SERVICE INFO – INA 0120

Venttiilikoneiston keinuviipujen 422 0236 10 ulkonäölliset erot

Audi:	A3
Seat:	Leon, Mii
Škoda:	Citigo, Octavia
VW:	Golf VII, Jetta III, Up
Moottorit:	1.0, 1.0 EcoFuel, 1.2 TSI, 1.4 TSI, 1.4 TSI Hybrid
Til.nrot:	422 0236 10
OE Nrot:	04E 109411 H 04E 109411 J

Kuva 1: Versio 1

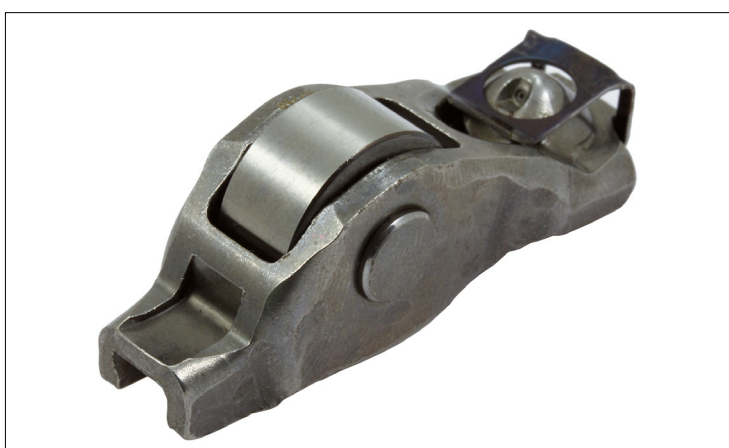
Edellä esitetyissä moottoreissa voi keinuviipuja olla kahta eri tyyppiä (kuva 1 ja kuva 2). Niiden ero on vain ulkonäöllinen ja ne täyttävät tekniset vaatimukset rajoituksetta.

Tämän vuoksi Schaeffler Automotive Aftermarket tarjoaa ainoastaan kuvan 1 mukaista versiota, osanumerolla 422023610.

Vaihdon yhteydessä vaihdetaan aina koko sarja!
Yleensä ottaen on aina vaihdettava kaikki vipuvarrella varustetut keinuviivut. Toistuvien korjausten ja tarpeettomien kustannusten välttämiseksi on suositeltavaa vaihtaa samalla kertaa keinuviivut ja venttiilinvälyksen tasauselementit.
